ARCHITEKTUR	
BAUHERR	Kreiskrankenhaus Bergstraße GmbH eine Einrichtung des UKHD VIERNHEIMER STRASSE 2 64646 HEPPENHEIM
BAUVORHABEN	203.01 Kreiskrankenhaus Bergstraße GmbH eine Einrichtung des UKHD GENERALSANIERUNG KKB, HEPPENHEIM

ZEICHNUNG BAUTEIL G	
Detail: - Detailschnitt RWA - Anlage 1.OG Dach über 1.OG Achse G2-G3/ GG-GH	
ERSTELLT: 15.04.2025	BEARB.: fdo
NEM-PLAN-NR.: 3209	MASSTAB: 1 : 10
BLATTGR.: A3	SEITE: 1 von 1
GSKKBAF5D GDAC 010V02-11.03.26

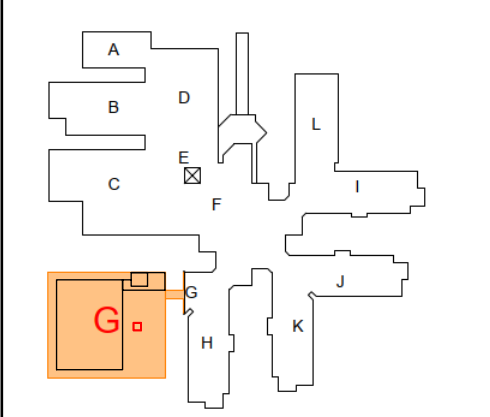
INDEX	ÄNDERUNG	DATUM	GEZ.
01	Spezifikationen der RWA- Anlage sind ergänzt	10.03.26	fdo
02	Anpassung bzw. Ergänzung der Spezifikationen der Rauchabzugsanlage Änderung der Grundplatte der Gefälledämmung	11.03.26	fdo
